RESOLUCIÓN No.0000187 DE 2020

POR MEDIO DE LA CUAL SE AUTORIZA AL CONSORCIO ARROYOS MJA 2019 UNA OCUPACIÓN DE CAUCE SOBRE LOS ARROYOS HOSPITAL Y JUAN DE ACOSTA”

ESTUDIO HIDROLÓGICO E HIDRÁULICO DE LOS ARROYOS EL HOSPITAL DEL VAIVEN Y JUAN DE ACOSTA

Figura 1. Áreas cuencas Arroyo Vaivén.

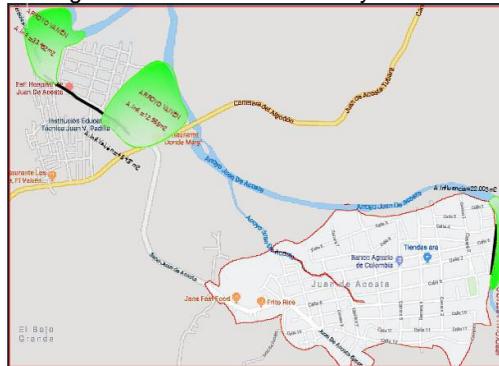
- Se realizó la delimitación de la cuenca con el programa Google Earth Pro y la cartografía IGAC, aunque se recomienda realizar modelos de elevaciones para la misma, al tratarse de una escorrentía pequeña inferior a 80 hectáreas, se considera valida esta delimitación.
